改善箇所説明図

巻込防止装置

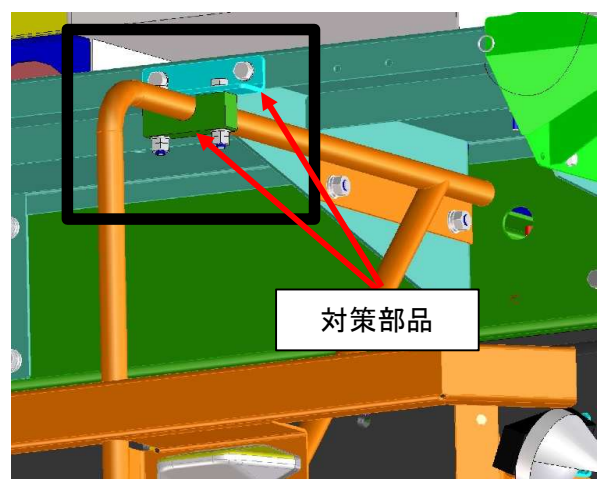
基準不適合発生箇所

凍結防止剤散布車の巻込防止装置において、設計検討が不十分のため、強度が不足している。
そのため、そのまま使用を続けると、走行振動により破損するおそれがある。

改善措置の内容

全車両、左右の巻込防止装置に対策部品を追加する。
なお、当該部に損傷がある場合は新品に交換する。
